Denominació: Exterior tapa 50 ml monopared N57

Motiu informe: Dimensional de les proves amb MATERIAL BIO.

INFORME DE INJECCIÓ – Mecànic Jordi Tremp

INFORME CONTROL DE QUALITAT

FOTO DETALL ANCLATGES ARRACATS CAP A FORA:

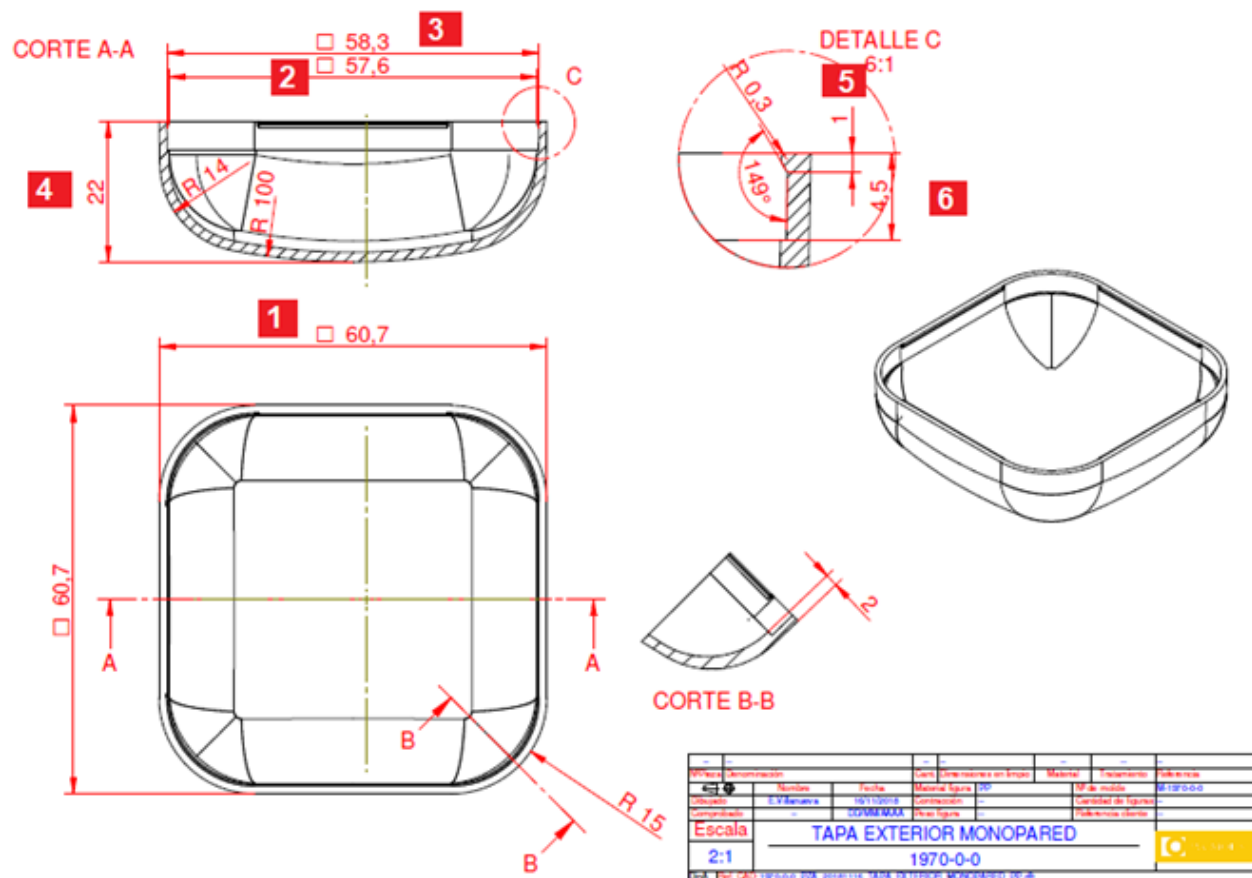
- Amb el material BIO GP-1015 arrastra l'ancatge al desmoldejar la peça. S'ha provat amb molts temps de refredament, més i menys i fa igual. També amb el motlle fred i calent igual.
- S'envia el motlle a Cornellà amb mostres order Dani

Les tapes tenen el anclatge arrencat cap a fora (informe mecànic), per tan no puc fer l'informe dimensional complet.

Mostres fetes amb RPP el 11/03/21 matí. Encara no han fet la contracció 24h. No es pot fer, els exteriors no son bons perquè el anclatge ha sortit cap a fora. Veure informe mecànic.

2- ASPECTE: A part del anclatges, la resta es veu bé. Falta fer més proves amb l'anclatge correcte per acabar de veure com queda.

CONCLUSIÓ: NOK – Prova no funcional, ja que les peces no son correctes.
Segons el mecànic ha fet proves amb diferents temperatures, però les mostres no s'han separat per cada prova, encara que totes son dolentes.
Dimensional tampoc es fiable 100% per el mateix motiu de les diferents proves amb temperatures.
Tampoc s'han marcat les injectades, i les peces no tenen cap número. Les he diferenciat per una marca al punt d'injecció.
